改善箇所説明図

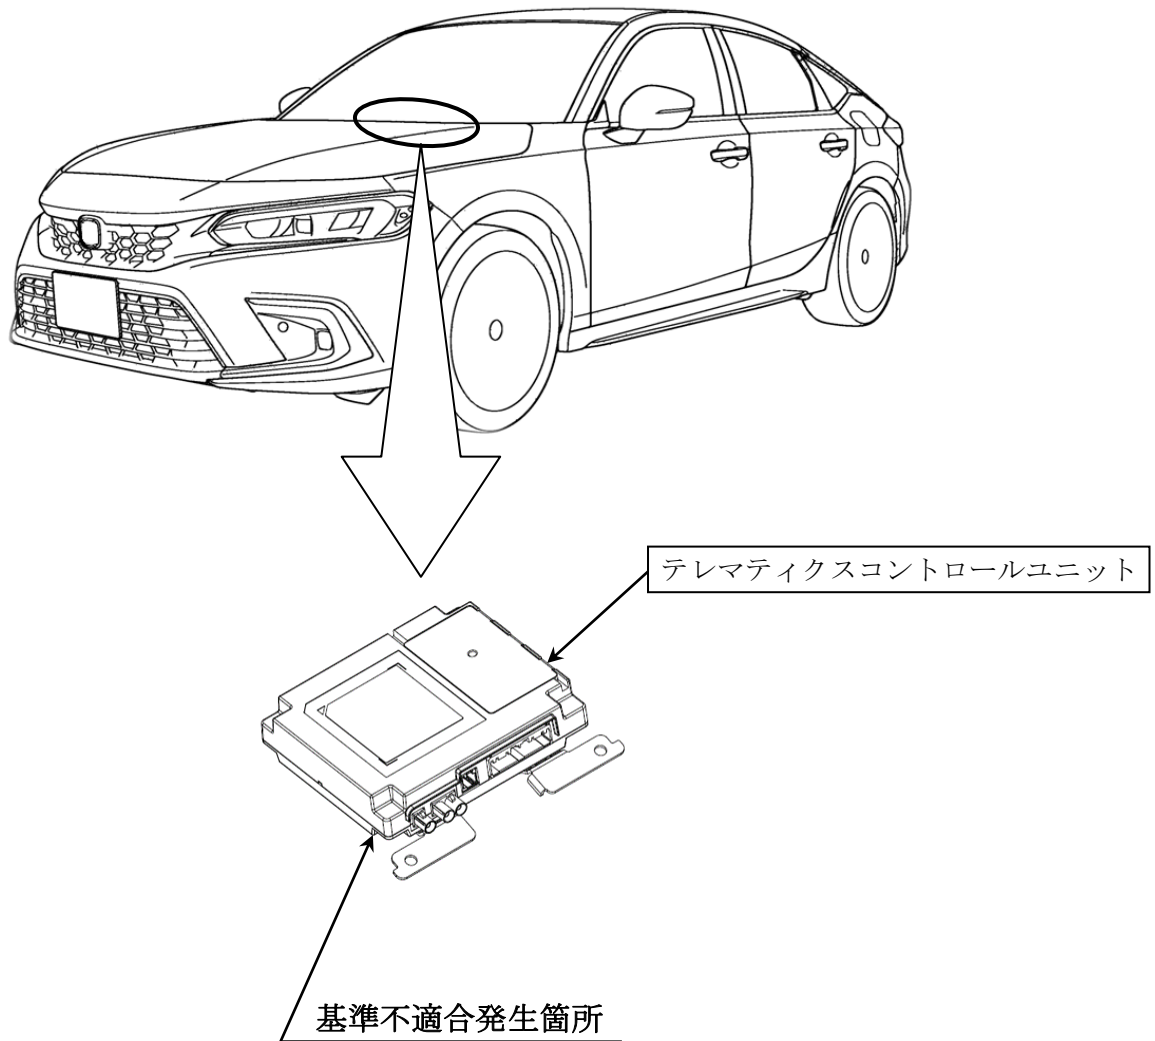
事故自動緊急通報装置において、テレマティクスコントロールユニットの制御プログラムが不適切なため、通話接続中に圏外で接続が途切れた後、圏内に入っても自動で再接続しない。そのため、保安基準に適合しない。

全車両、テレマティクスコントロールユニットを対策プログラムに書き換える。

注： は書き換え部品を示す。
